意見書

令和 8年 3月 2日

石川 幹子

神宮外苑地区第一種市街地再開発事業の施行にあたり、明治神宮外苑・苑長、石井拓蔵氏より申請のあった神宮外苑風致地区内の木竹の伐採について、令和5年2月28日、令和5年9月8日、および令和6年10月25日と、三度にわたり、新宿区長が伐採を許可したことは、東京都風致地区条例第3条、および「新宿区における東京都風致地区条例に基づく許可の審査等に関する基準」の第5の2の行政指導に反するものであり、違法であることについて、以下のとおり意見を述べる。

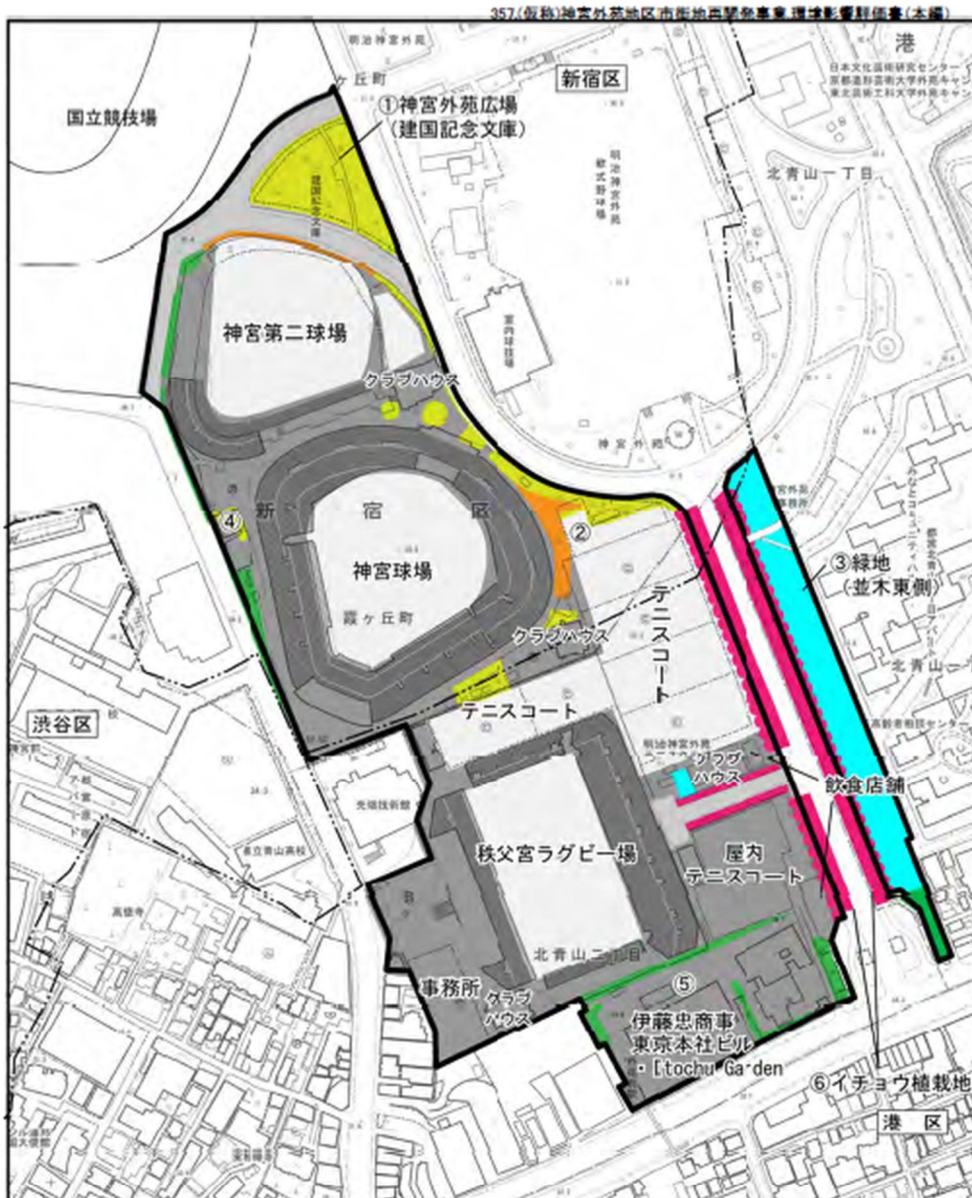
この結果は、図8.6-4に「**緑地の分布**」として報告されている。環境影響評価書において、「緑地」という用語が明示されるのは、図8.6-4であり、「木竹が保全され、又は適切な植栽が行われる土地」として定義されている「緑地」が、このエリアであることが明示されている。

図 8.6-4 において、建国記念文庫の森は、植栽樹群（落葉広葉）として分類されているが、これは誤りであり、常緑落葉広葉樹群落である。

図 植生断面図（建国記念文庫の森・南側）

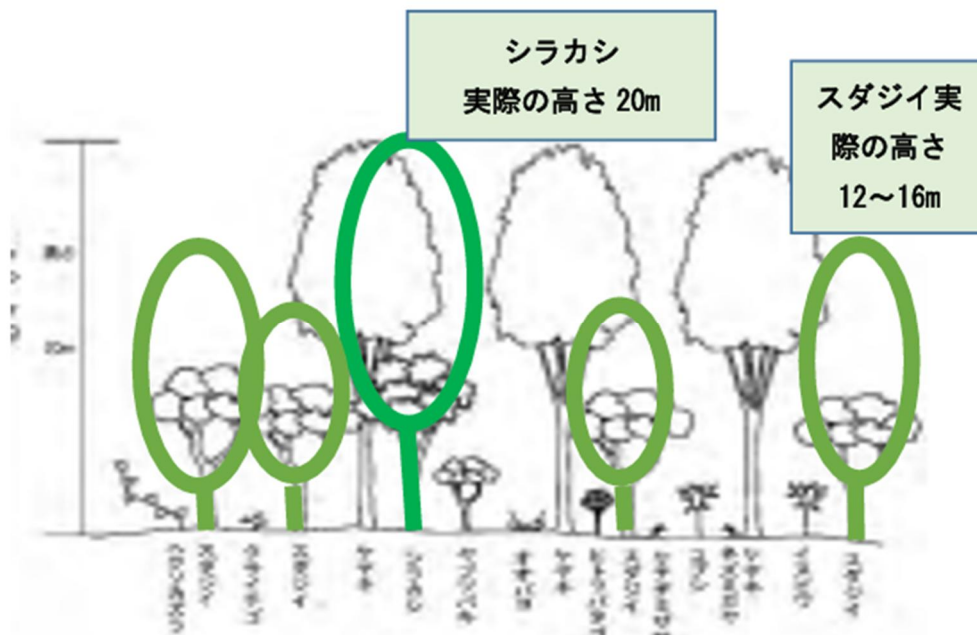
図は植生断面図であり、亜高木層のスダジイの高さが間違っていて表示されているが、武蔵野台地における階層構造を有する、優れた樹林地である。100年の歳月をかけて育まれてきた森は、伐採・移植され、完全に消滅した。2026年2月より、ラグビー場の建設が開始されている。

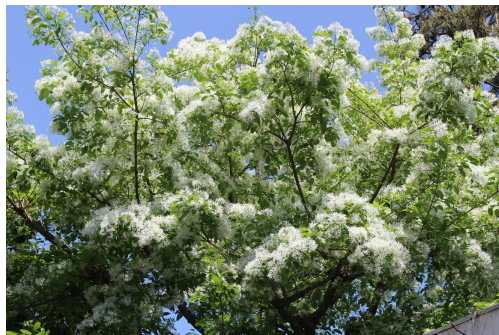
このような歴史的由来を持つ、ヒトツバタゴ KE146 は、樹高9m、幹回り113cm、葉張り6mであり、計画される緑道のほぼ中央部に位置する。緑道に接して建築が立ち上がるため、安全な動線を確保するという地区計画の原則に反するため、現在の位置での保全是不可能である。

1 ヒトツバタゴ KE-146
 建国記念文庫の東側には、昭和30年代に実生によるヒトツバタゴの苗木がつくられる様になり連続する美しい樹林地が創り出されてきた。緑道の中央に位置する。ラグビー場の建設のための工事ヤードが最低2m、掘削する必要があるため、根茎が損傷され、葉張りも、6mであることから、幅員6mの緑道内での保全是不可能である。

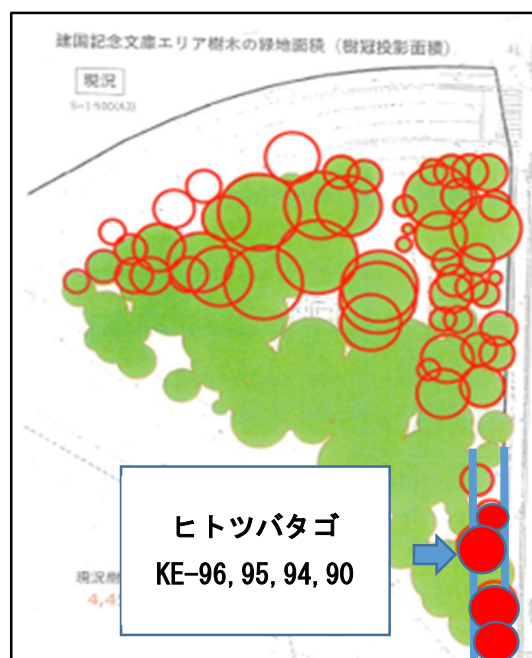
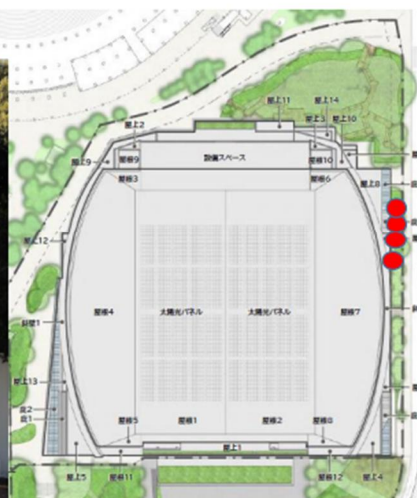
いずれも、幹回は約80cm、高さは5～8mであるため、新秩父宮ラグビー場の影となり、日照は午前中しか、確保できない。葉張りも、約5～8mであり、緑道の幅員6mよりも大きな樹木である。

昭和30年代に植栽された一群のヒトツバタゴ。初夏に雲海のような白い花を咲かせるが、ラグビー場により日照が妨げられる。緑道の中央部に位置し、緑道の幅員は6mであり、葉張りは8mであるため、現地保存は不可能である。

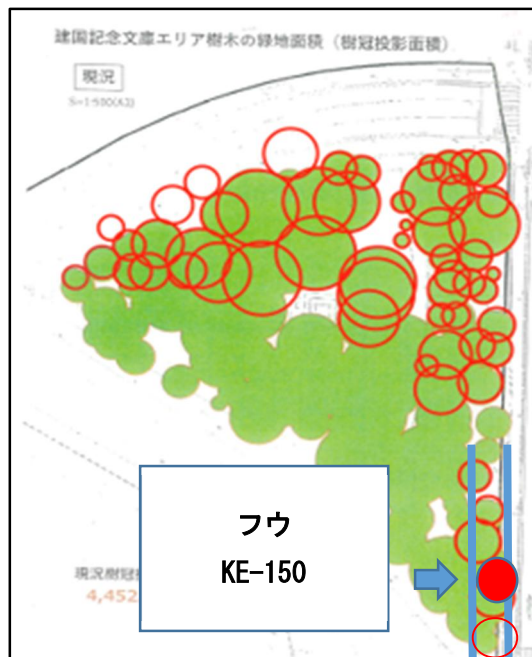
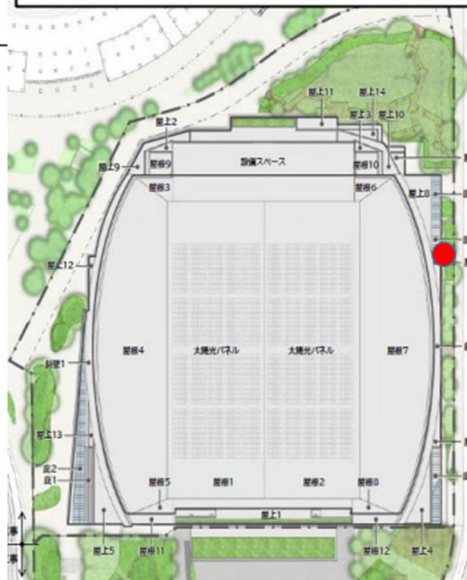
円錐形に伸び、端正な樹木であり、
創建時の樹木リストに記載されていること、
及び幹回りが166cmにおよび、フウと
しては、破格の古木であるため、創建時より
の歴史的樹木であると考えられる。
樹高は、13.5mであるため、新秩父宮ラグビー
場の影となり、日照は午前中しか確保
できない。葉張りも7mであり、緑道の
幅員6mよりも大きな樹木であるため、この
位置で保全することはできない。

フウ KE-150
Liquidambar formosana
円錐形にのび、端正な大木である。現在の
歩道との境界から、やや奥まった位置に
あり、葉張りが7.0mであるため、ラグビー場
の壁面と競合し、現地保存は不可能である。

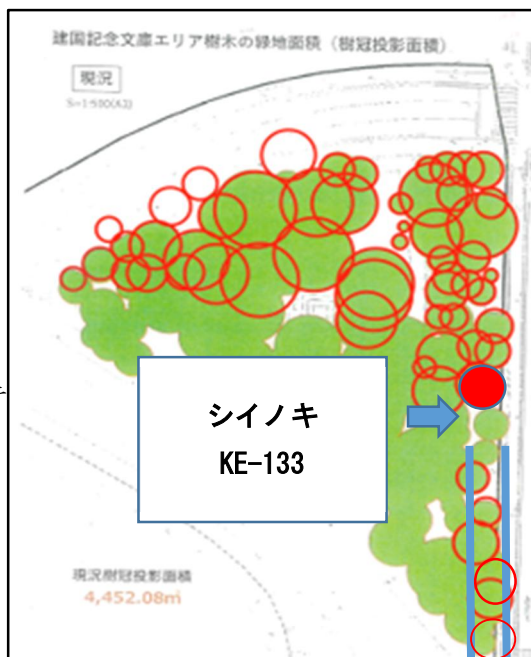
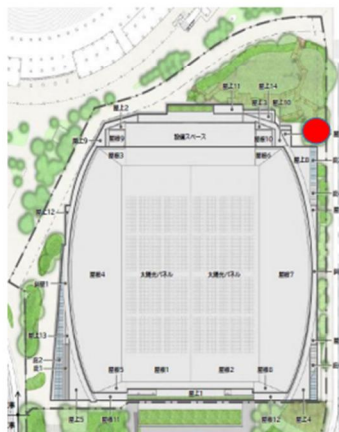
幹回りは、224cmで、外苑でも有数の巨木である。葉張りは10mに及び直進してきた緑道は、建築への車両出入口となる。提示された図面にはこのシイノキの背後に園路とみられるものが描かれているが判然とした図ではなく、説明も行われていない。いずれにしても、この巨木に接し、車両出入口、緑道等が計画されており、根系の保全が行われておらず、樹木を保全する原則に反し、衰退していくことが予想される。このシイノキの隣には、創建時よりの“最後の生き残り”であるクロマツが存在している。したがって、多くの市民が利用する歩行者空間が、極めて重要な保全樹林内に設置されることは、地区計画の原則に反するものである。

緑道7号の計画エリア（幅員6m）の中央に位置する。
 樹高15.0m、幹周224cm
 葉張りは10.0mであり、樹木を保存する場合、通行することはできない。
 非常時の避難路、安全な交通の確保という「緑道」の基本的要件を満たさないため、現在の計画では、現地保存は不可能である。

日影検証図

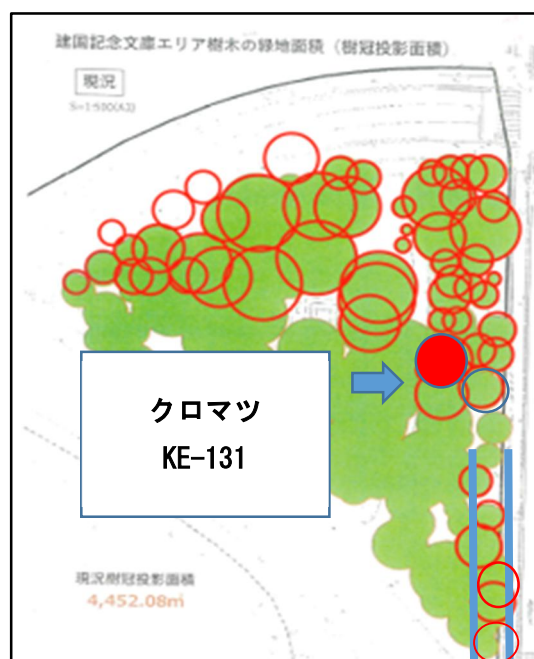
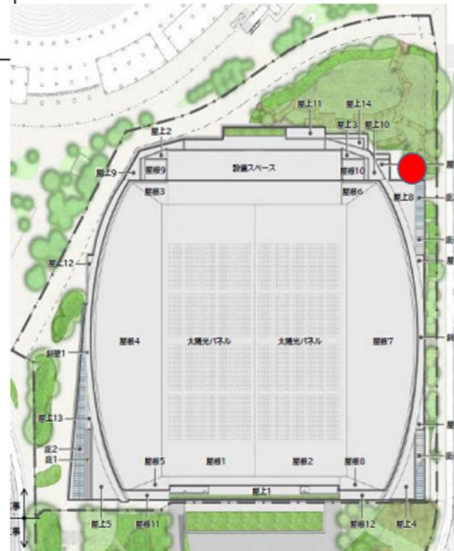
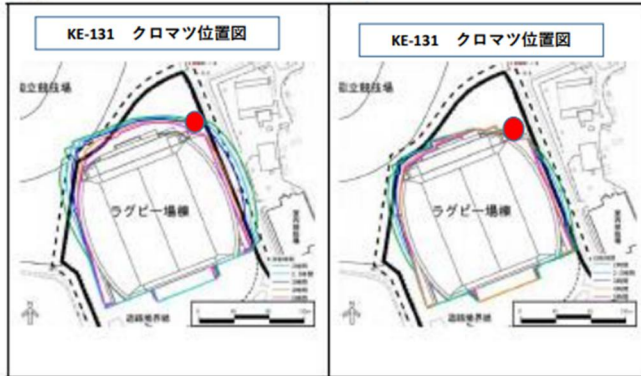
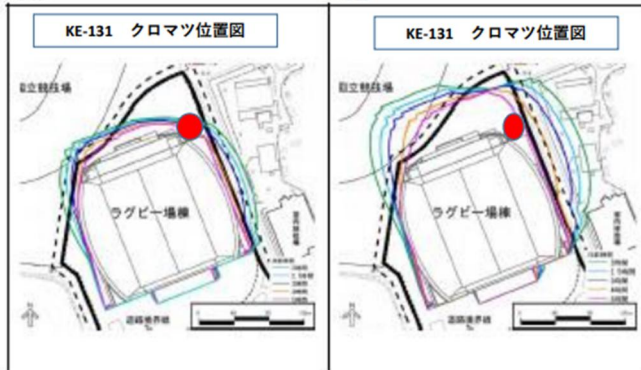
建国記念文庫のこのクロマツは、創建時よりの“最後の生き残り”であり、おそらく外苑の樹木管理の皆様が、手塩にかけて消毒を行い、守り抜いてきたものと想定される。保存樹木として、極めて重要であることは論を待たないが、深刻な問題は、

次に示す図は、春・夏・秋・冬の日影図として公開されているものであるが、この位置では、一年を通じて、ほとんど日照が期待できない。何よりも陽光が必要なクロマツは生育していくことは困難であり、樹木を保全する根本的原則に反するものである。

春～夏～秋～冬と、一年を通して、陽が当たることはないことがわかる。

クロマツは陽樹 (sun tree) であり、生育に陽光を必要とする。したがって、この環境では、持続的に生育していくことは不可能である。

KE-135 トウカエデ 位置図

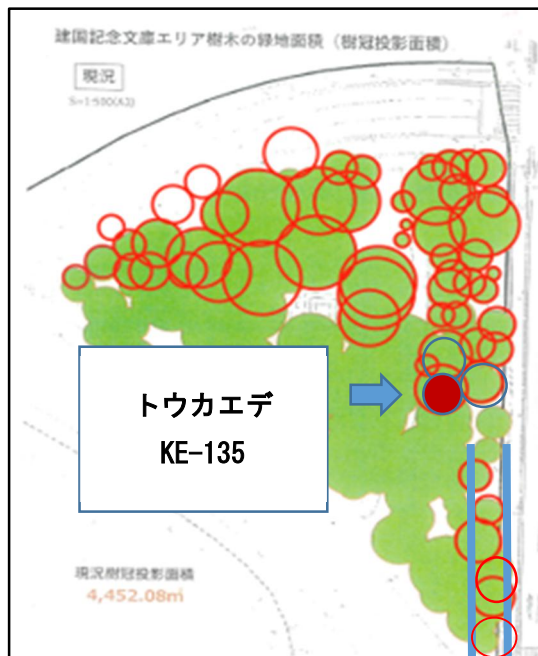
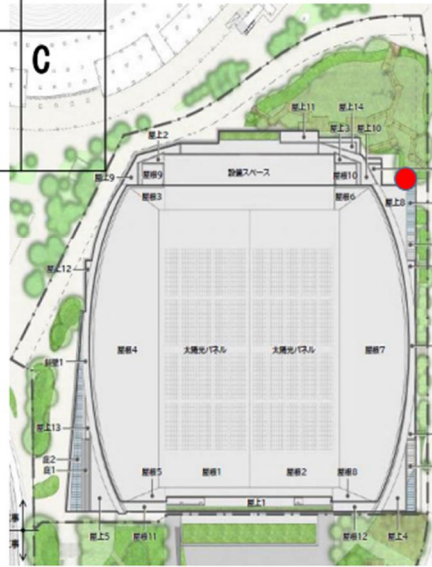
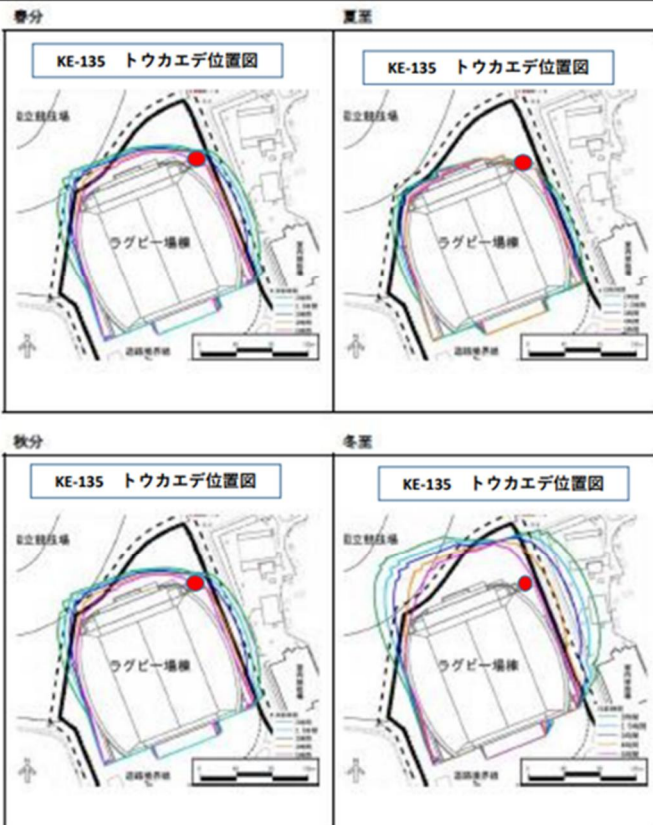
次に示すのは、日影図であり、一年を通して、新ラグビー場の日陰となるため、持続的生育は困難である。保存緑地の原則に反する。

春～夏～秋～冬と、一年を通して、
陽が当たることはないことが
わかる。

トウカエデは陽樹 (sun tree)
であり、生育に陽光を必要とす
る。したがって、この環境では、
持続的に生育していくことは不
可能である。

またトウカエデの位置は、車両進入路に近接しているため、根系の保全が困難と想定され、樹木を保全するという原則を貫くことは、困難である。

ケヤキ(60,72,73)位置図

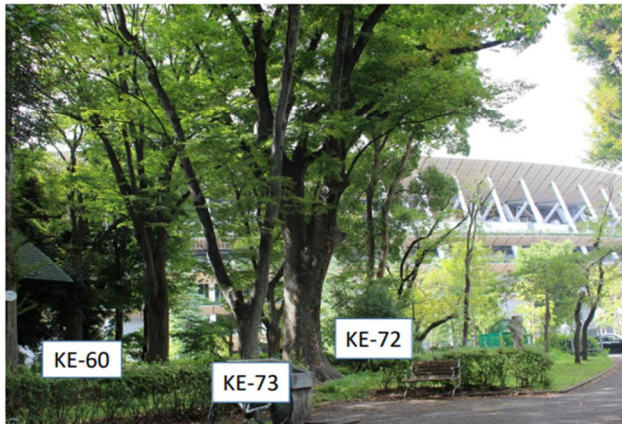
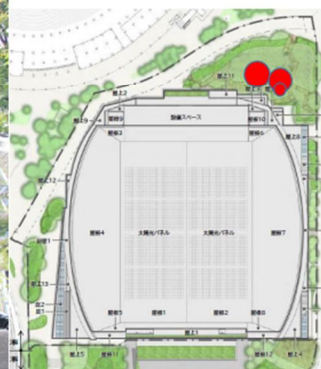
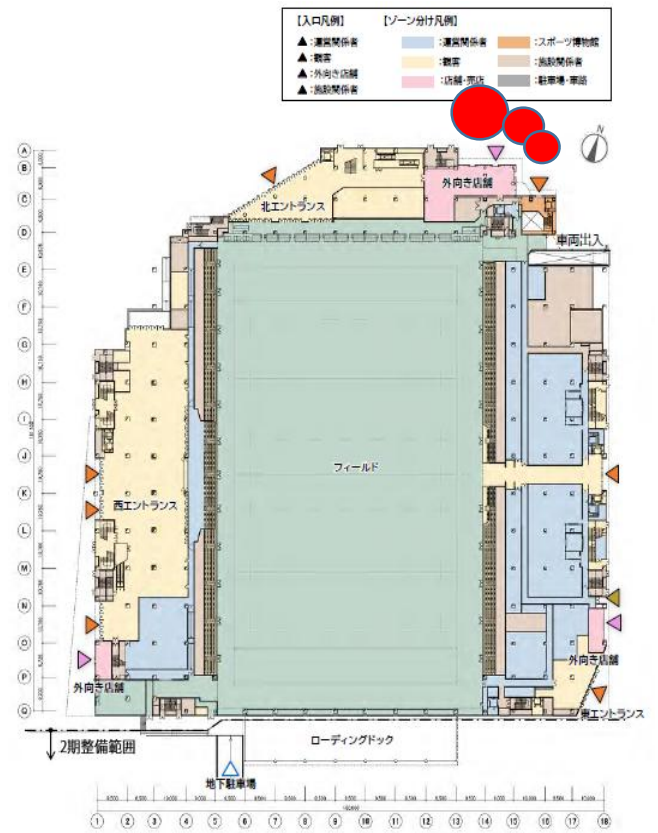
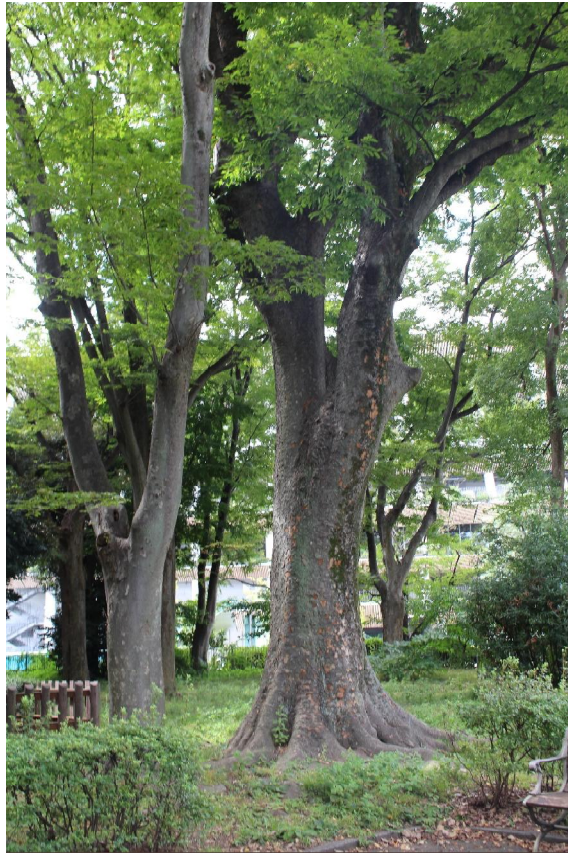
このうち、KE60、KE72 ケヤキ、KE73 ケヤキは、建国記念文庫のなかで極めて重要な樹木である。KE60、KE72は、樹高は20mであり、幹回りも、265cm、340mの大木である。

根系が発達しており、地表に露出しているため、その保全は必須であるが、新ラグビー場の計画では、当該区域は、外向き店舗や博物館が設置されており、おそらく、デッキによる利用と想定されるが、乾燥化、水循環の変化など、緑地保全の原則には反する土地利用となっている。

この写真は、KE72のケヤキ、KE60のケヤキであるが、根系が地表に露出し、一面を覆っていることがわかる。また、褐色森林土壌が発達しており、下層の草本類の豊かな森林群落であったことがわかる。

図 樹冠投影図の検証

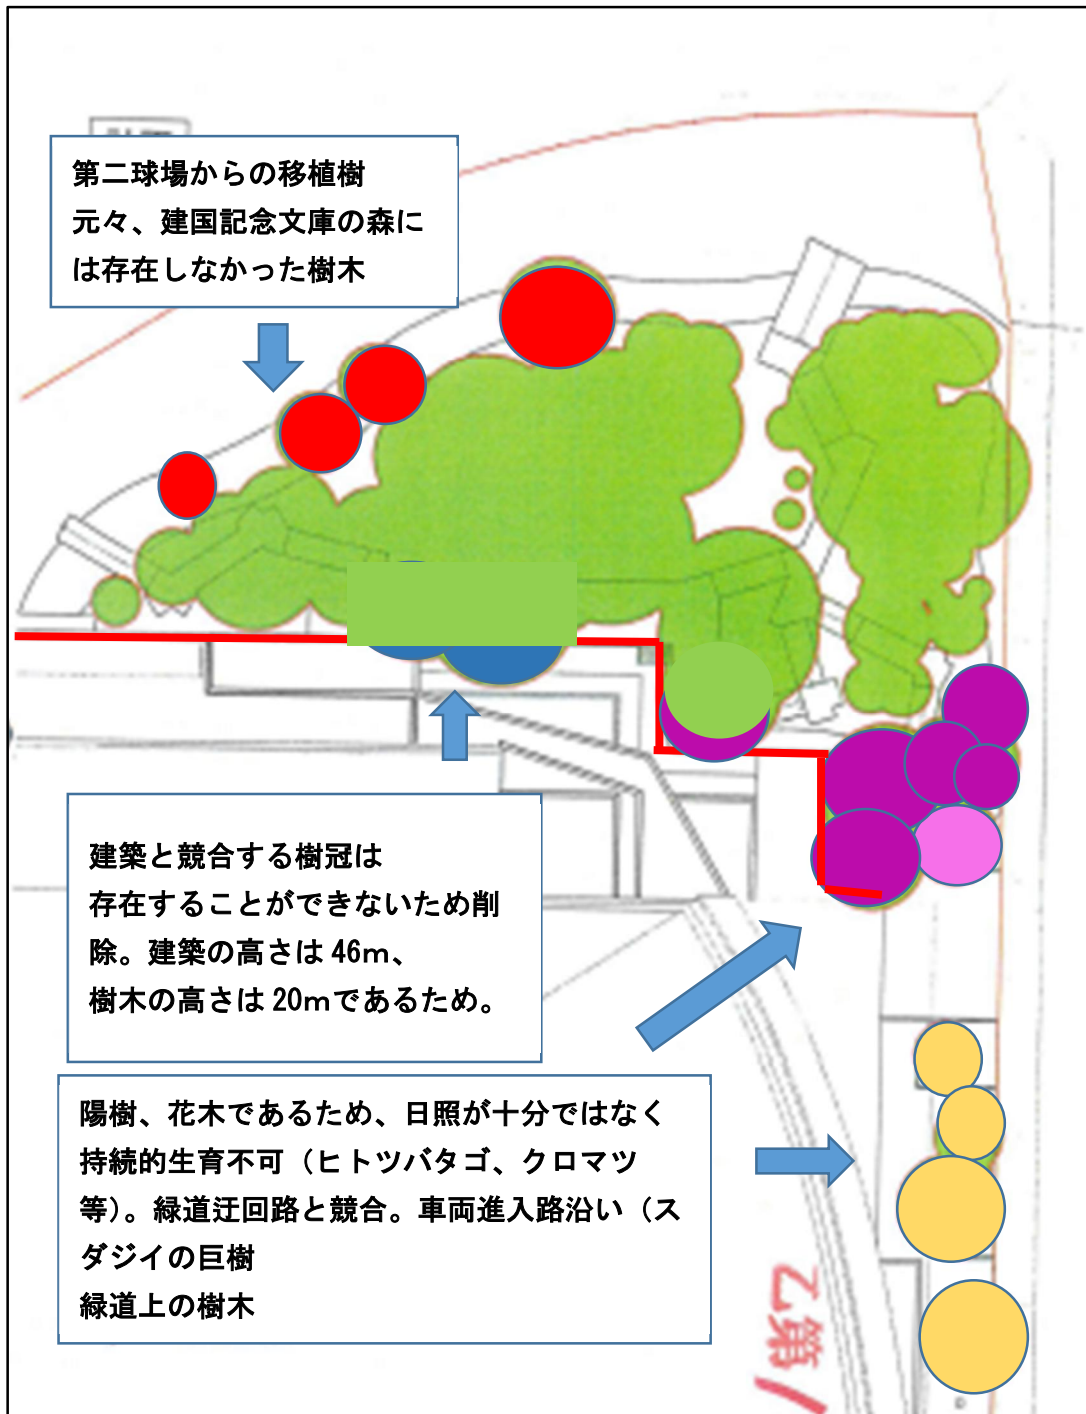
-  第二球場からの移植樹が記載されている。建国記念文庫の森に存在していた樹木ではないため、伐採前と伐採後を比較するため、含めるべきではない樹木
-  神宮外苑地区市街地再開発事業の地区計画に定められた緑道（幅員 6 m）上の樹木
-  緑道から保存緑地へ移行する位置に存在する巨樹。車両進入路及び、緑道の迂回デッキに囲まれており、根系及び地下水系の改変から持続的生育が困難となることが想定される樹木
-  新設される秩父宮ラグビー場（高さ 46 m）の北側に位置する、陽樹（日照が必要な樹木。クロマツ、ヒトイツバタゴ、フウ。ヒトイツバタゴは、外苑を象徴する樹木であり、大切に育てられてきたが、十分な日照がない場合、花は咲かず衰退していく。クロマツは、創建時からの最後の“生き残り”のマツであり、極めて重要。）
-  新ラグビー場の建築と樹冠が、完全に重なり合う部分。葉を広げることではできないため、含めることはできない。残存するエリアも、「保全緑地 1 号」として指定されているが、ラグビー博物館へのエントランス、グッズの外付け販売所、緑道からの歩行者動線の集中、車両出入口の整備、日影分析から建築の北側などが集中しており、地区計画を遵守する計画とはなっていない。

伐採前の樹冠投影面積は、4,452.08 m²、詳細な検証を行った樹冠投影面積は、1,722 m²であった。したがって、

すなわち、計画された樹冠面積は、伐採前の樹冠投影面積の 38.7%に過ぎないことが明らかになった。
